**Avis délibéré de la mission régionale
d'autorité environnementale Auvergne-Rhône-Alpes
relatif au projet de réalisation d'un
parking public couvert de 300 places
présenté par la commune des Deux Alpes (38)**

Avis n° 2020-ARA-AP-966

Figure 3 : Positionnement des aléas sur le projet : A3d écoulement dense de l'avalanche (avec dépôts de neige) et A3s phase aérosol de l'avalanche.

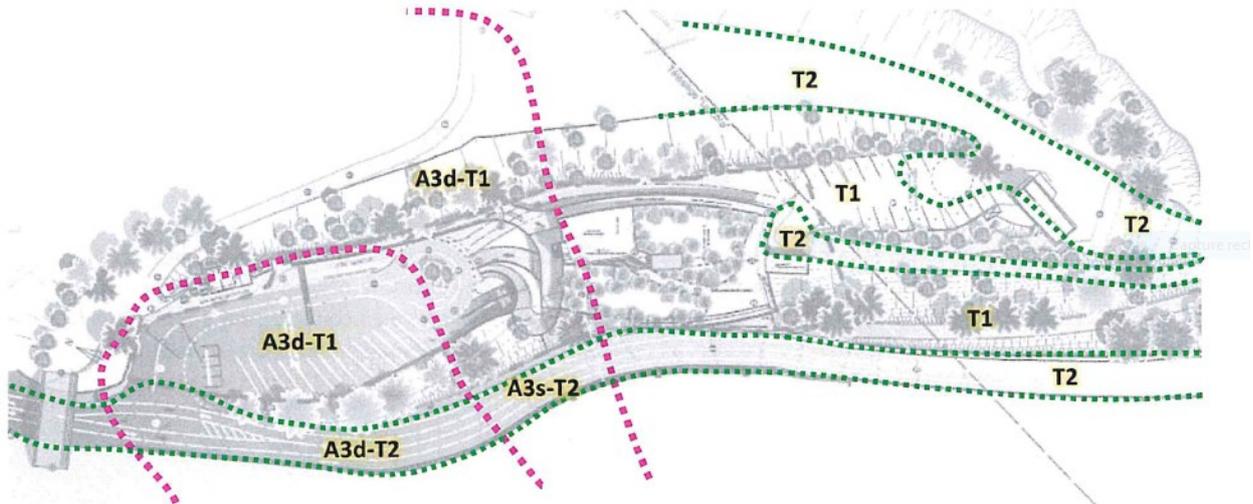
La carte ci-dessus permet de constater que l'aire de stationnement pour les cars, implantée dans la partie nord du projet, se situe dans l'aléa « fort » d'avalanche. Bien qu'une aire de stationnement soit déjà existante, le projet de parking constitue un projet nouveau. L'étude d'impact ne précise pas si le nombre de places pour les cars et leur nouveau positionnement conduira à une aggravation de l'exposition au risque avalanche. Une justification du projet devrait être apportée au vu de ce risque, si le nombre de place de cars en zone d'aléa fort était augmenté.

Pour ce qui est de l'aire de stationnement des campings-car, le projet présente l'avantage de supprimer le risque avalanche car celle-ci est située dans la partie sud du projet en dehors de l'aléa avalanche « fort ».

Pour ce qui est de la cage d'ascenseur du parking, qui se situe en zone d'aléa fort pour le risque avalanche sous forme d'aérosol, le service RTM recommande de caréner la cage en forme d'étrave pour permettre la répartition des flux de part et d'autre⁷. Cet ajustement ne semble pas figurer sur les plans du permis de construire. Par ailleurs l'option qui consisterait à décaler l'emplacement de cette cage d'ascenseur un peu plus au sud pour la situer hors de la zone d'avalanche par aérosol, n'est pas présentée.

Une ambiguïté subsiste entre la carte d'aléa qui fait figurer un aléa fort de glissement de terrain G3 sur la partie nord du projet, alors que cet aléa de glissement de terrain disparaît sur le zoom correspondant au positionnement des aléas sur le projet.

L'Autorité environnementale recommande que le porteur de projet confirme la présence ou l'absence d'aléa fort sur la partie nord du projet, et puisse revoir les dispositions du projet en cas de confirmation de cet aléa fort de glissement.

- **approfondisse des hypothèses :**
 - . **d'implantation du parking sur le site, plus au sud, en dehors de la zone d'avalanche,**
 - . **de desserte alternative du parking par les cars pour soustraire leur zone de stationnement du risque d'avalanche,**
- **fasse état de l'engagement de la collectivité de suivre les préconisations du service RTM, en particulier le carénage de la tourelle d'ascenseur qui ne figure actuellement pas au permis de construire.**
